Poznatky z provozu PA 1kW s 3xRE025XA

Úpravy PA 1kW s 3xRE025XA

Proklamování R19 po zapnutí VN zdroje

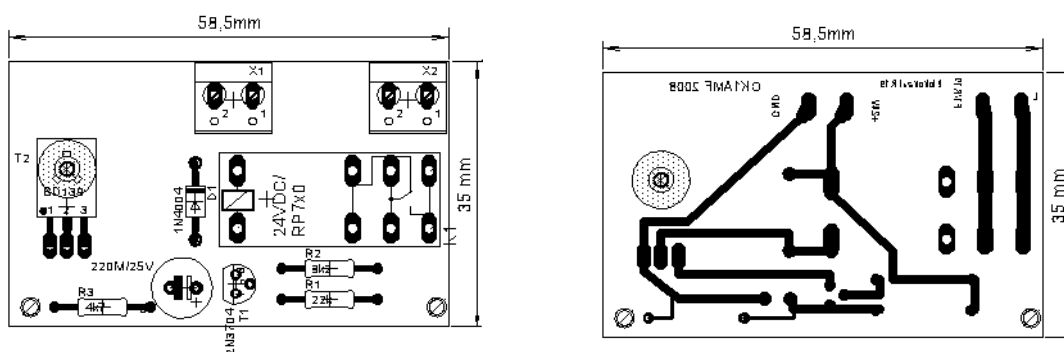
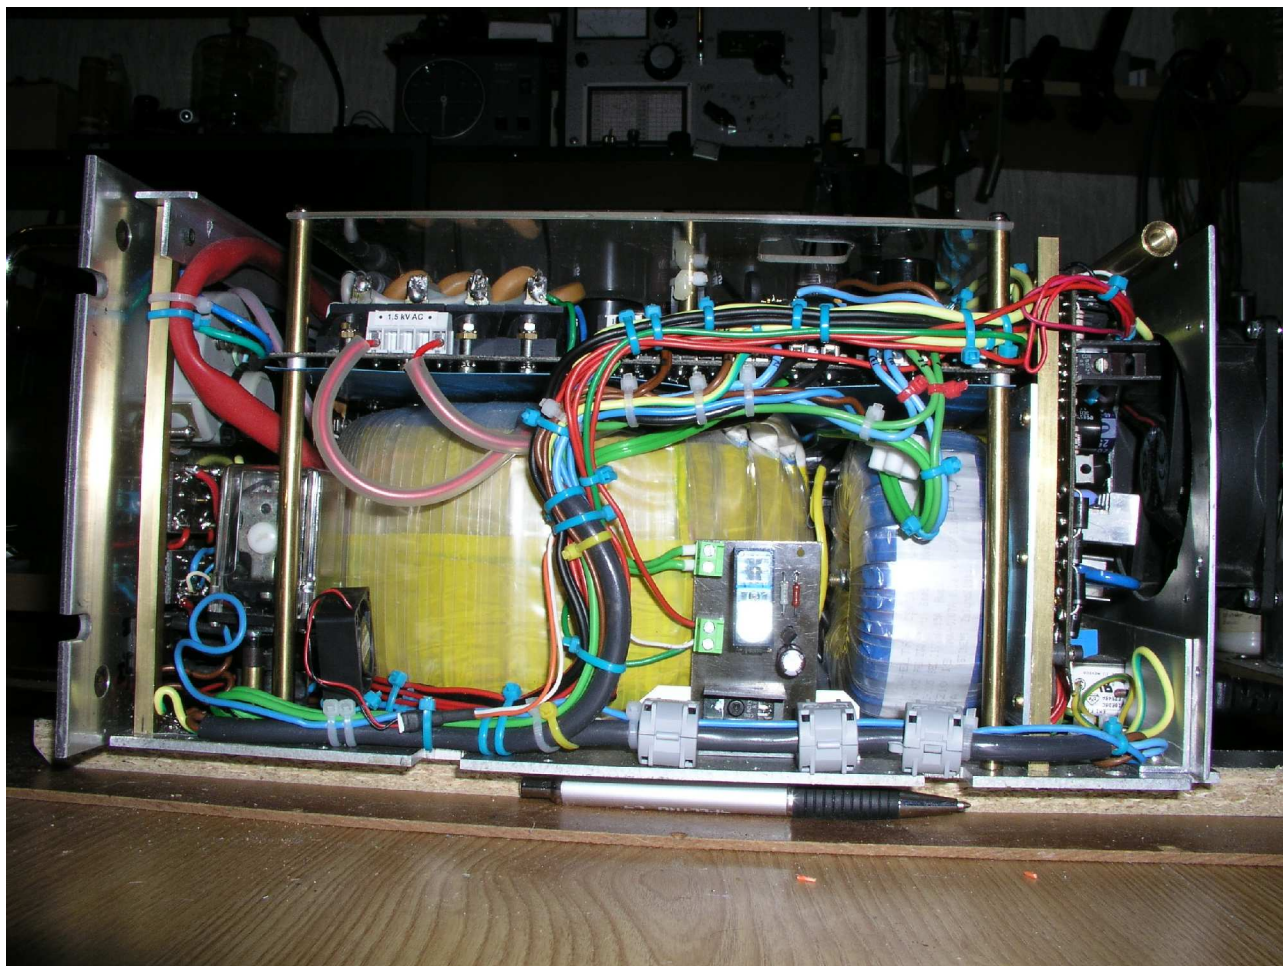
- Při vypnutí zdroje vysokého napětí (STBY) a okamžitém opětovném zapnutí (OPR) odcházela pojistka 10A v primáru VN trafo, občas vypadl bytový jistič a později došlo k „výbuchu“ termistoru R19 (SG42 - 200hm/5A) v primáru VN trafo. *Příčina vcelku jednoduchá – termistor nestačil ochladnout a tím byl jeho odpor téměř nulový a při opětovném zapnutí zdroje neunesl nárazový proud!*

- Jako startovací odpor v primáru VN zdroje (R19) jsem ponechal termistor SG42 a paralelně k němu jsem připojil spínací kontakt relátka zpoždovacího obvodu, (podle původního pramenu OK1PD) který jsem umístil na samostatné destičce namísto původně zamýšleného obvodu pro řízení otáček větráků:
Je napájen ze zdroje 24V na desce VN zdroje a tak je aktivován po zapnutí VN. Odpor R3 4k7 po vypnutí vybije C1, tak aby na něm nezůstával součet saturačních napětí EB T1+T2 a nezkracovala se tím časová konstanta obvodu po rychlém vypnutí a zapnutí VN. Zapojení a tištěný spoj s rozložením součástek následují.

Seznam součástek: C1 220M/25V, R1 22k, R2 8k2, R3 4k7, T1 2N3704 (BC508) T2 BD139 Rrlé K1 je 1x přepínací kontakt 16A/250V cívka na 24V.

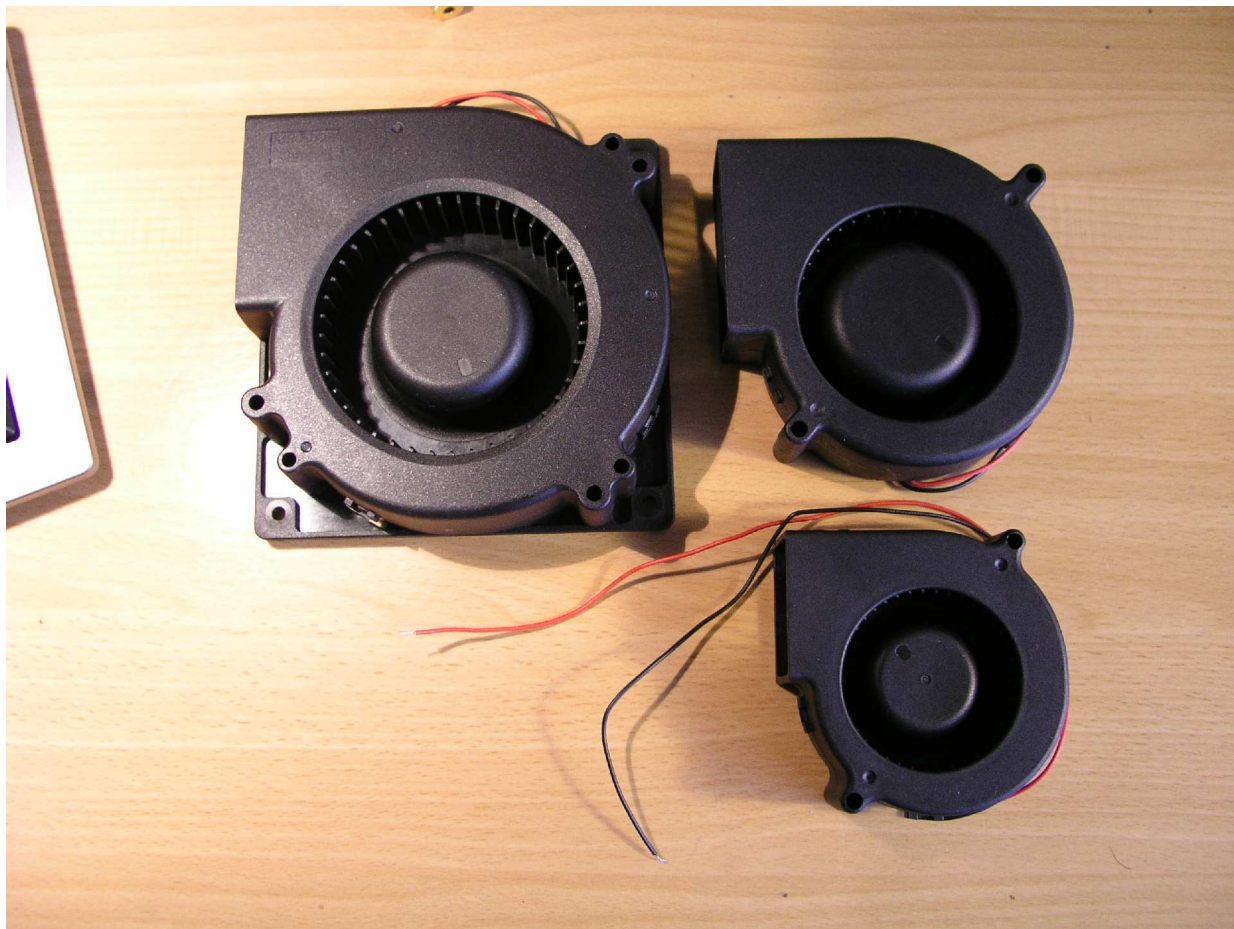
- Použité vrtulové větráky jsou umístěny příliš blízko boxu PA a tím nevyvinou potřebný přetlak pod koncovými elektronikami.

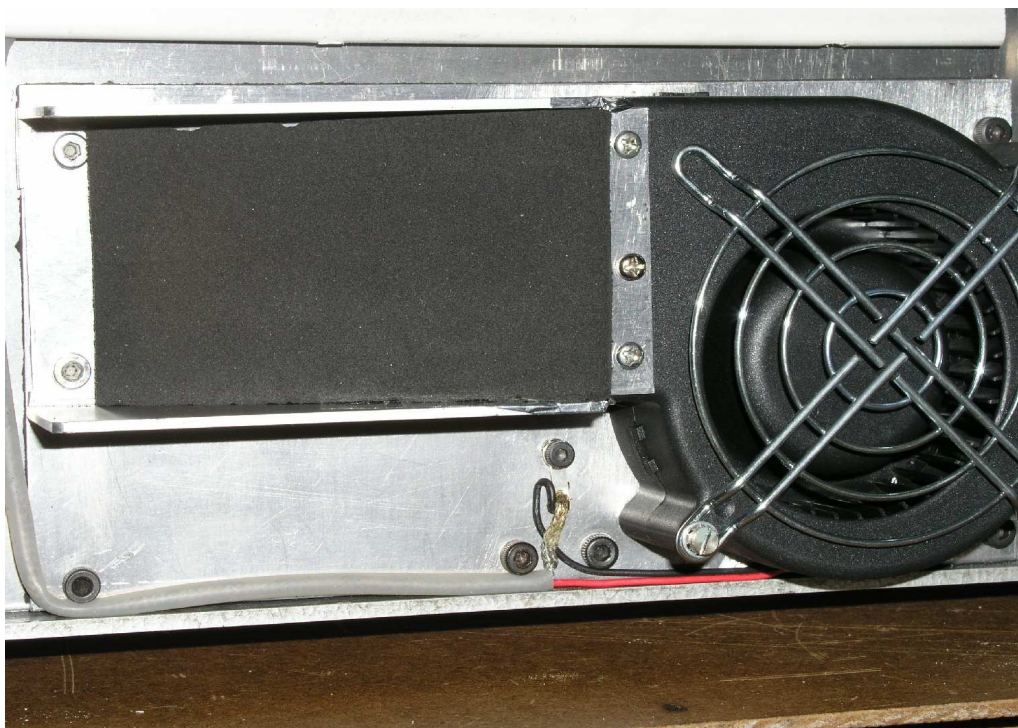
- Teplota měřená termočlánkem nad prostřední elektronikou během cca 5 minutového telegrafování činila cca 180°C (povolená provozní teplota použitých elektronek je max. 150°C). - *Malý tlak a výkon použitých ventilátorů.*

Zvolil jsem střední typ PMB1297PYB3-AY (90x90mm pod objednacím číslem GME 625-093) , namísto původních ventilátorů jsem vystříhl Al plech 1mm 90x195mm, na něj jsem vpravo umístil turbínu, k jejímuž výstupnímu otvoru jsem v krycím plechu vyřízl obdélníkový otvor 53x90mm a stejný otvor jsem dodělal na původním zadním panelu. Po stranách jsem přidělal 2 Al úhelníky a z AL plechu 1mm jsem ohnul dno „větrovodu“ tak, abych chladicí vzduch dostal bezstrát do boxu koncových elektronek. Mezi zadní panel a nový nosný plech turbíny jsem dal mechovku ze staré podložky pro „myš“. Na šikmý plech jsem také zvrchu přilepil stejnou mechovku. Napájení je řešeno přes 8 ks sériových diod 1N4004 ze zdroje 15V ihned po zapnutí PA a přes 1 diodu 1N4004 ze zdroje 12V na desce VN. Tím je zajištěn klidný pomalý chod v pohotovosti PA a při zapnutí VN zdroje se otáčky zvednou na maximum. Diody jsou umístěny v liště nad turbínou. Viz. další obrázky:

Dokument: Zdroj_VN
Autor: OKI AMF Franta Schmid
REV: 2
Datum: 14.06.2008 11:10:04
Strana: 1/1

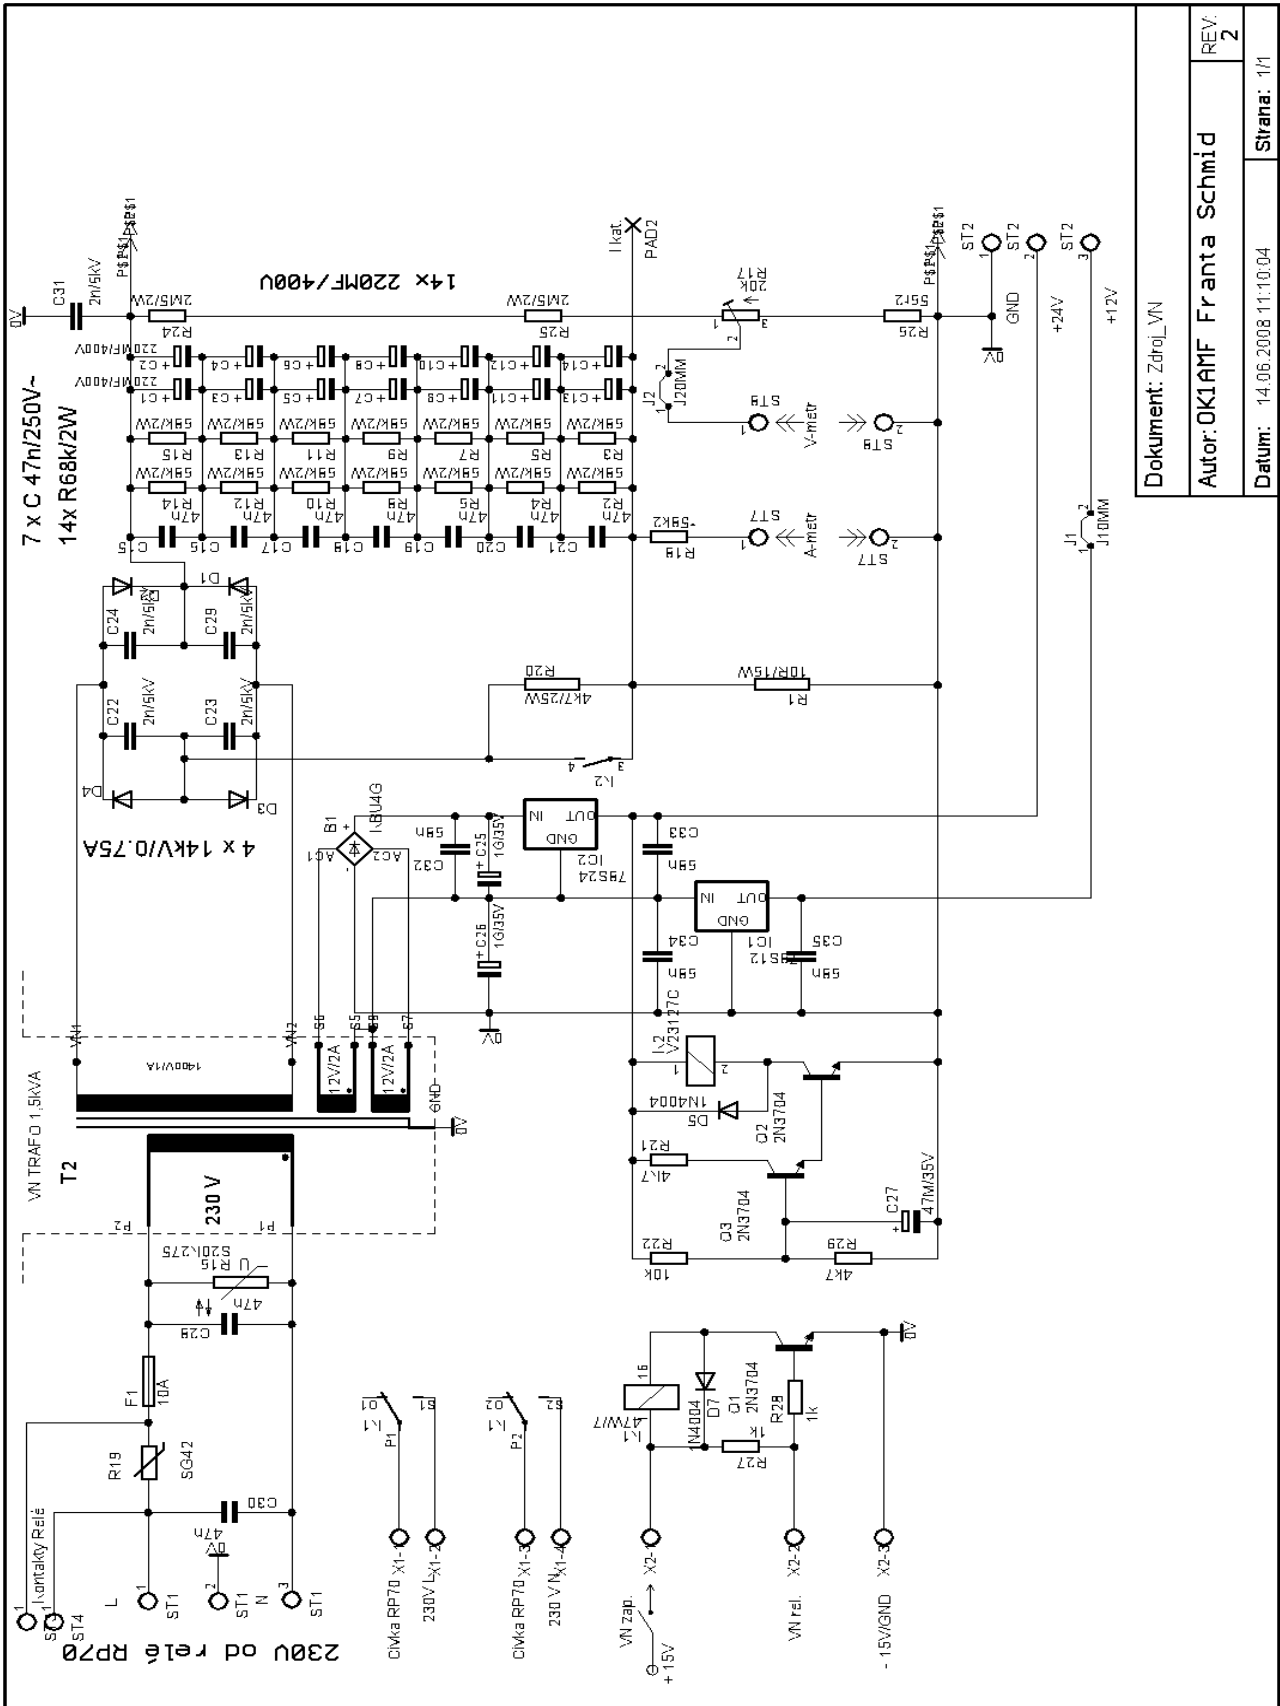
- Zpoždovací obvod, který skratuje nabíjecí odpor R20 4k7/25W po vypnutí a zapnutí VN zdroje spíná téměř okamžitě, bez prodlevy. Důvod - *C27 (47mF) se vybije pouze na úroveň saturačního napětí přechodů EB Q2+ EB Q3 a na této hodnotě po dobu zapnutí a krátce po vypnutí setrvává. Tím dojde ke zkrácení časové konstanty obvodu při vypnutí a opětovném zapnutí VN zdroje.*

- K C27 jsem přidal R29 = 4k7, který vybijí C27 po vypnutí VN zdroje viz schema.

TITLE: blok_schRev3
 Document Number: OK1AMF
 Date: 16.06.2008 08:06:27

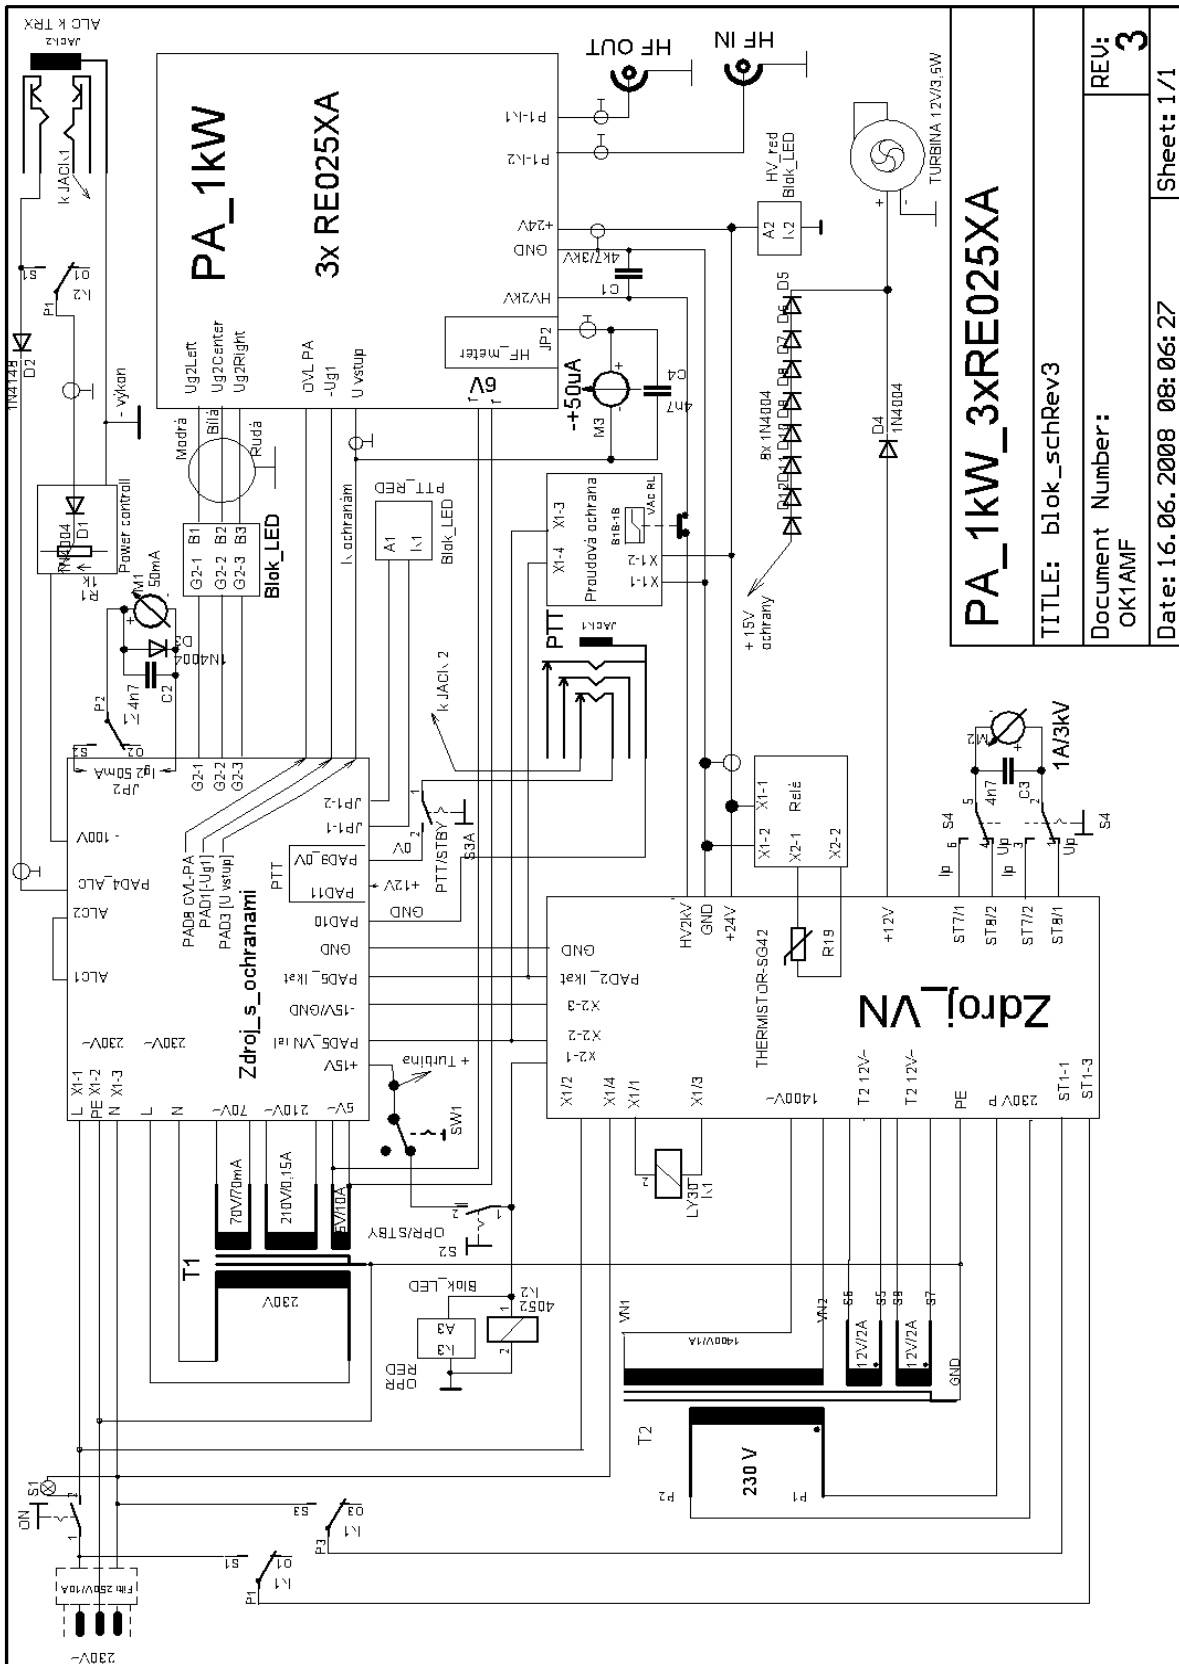
- Pro úplnost upravené blokové schema:
